大飯発電所第3,4号機  
火災感知器増設に係る  
設計及び工事計画認可申請

コメント回答について

2022年7月  
関西電力株式会社

<7/22 ヒアリングコメントNo.3,4,5,6,7,8,9,10,11,13>

# 火災区域又は火災区画における火災感知器の選定から設置までの全体設計フロー（1 / 3）

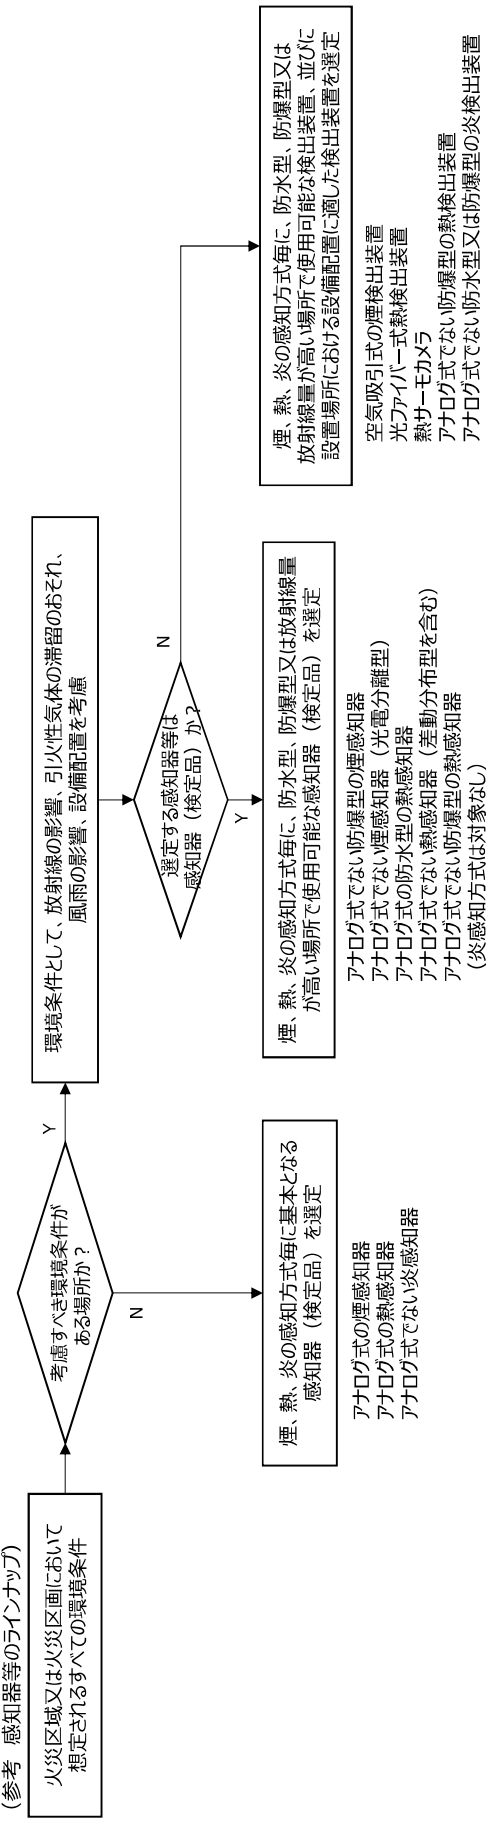
- 光電分離型の煙感知器及び光ファイバー式熱検出装置を選定するに当たって考慮すべき環境条件（設備配置）に係る考え方を補足説明資料に記載すること。また、選定した火災感知器と考慮すべき環境条件について、その紐づけが分かるように表にまとめること。
- P26 の燃料油貯蔵タンク及び重油タンクエリアに設置する火災感知器は、炎感知器ではなく熱感知器であるため、記載を修正すること。
- 火災感知設備、火災感知器、感知器、検出装置の定義について資料に追加すること。
- P27 フローにおける加圧器室（上部）について、その整理を確認すること。

光電分離型の煙感知器及び光ファイバー式熱検出装置を選定するにあたって考慮すべき環境条件（設備配置）に係る考え方、選定した火災感知器と考慮すべき環境条件の紐づけを添付－2に示す。また、補足説明資料3-1「火災区域・区画の特性に応じた感知設計について」に反映する。

加圧器室（上部）の整理を踏まえ、フローを適正化し、添付－2に示す。

火災感知設備、火災感知器、感知器、検出装置の定義について、添付－2に示す。
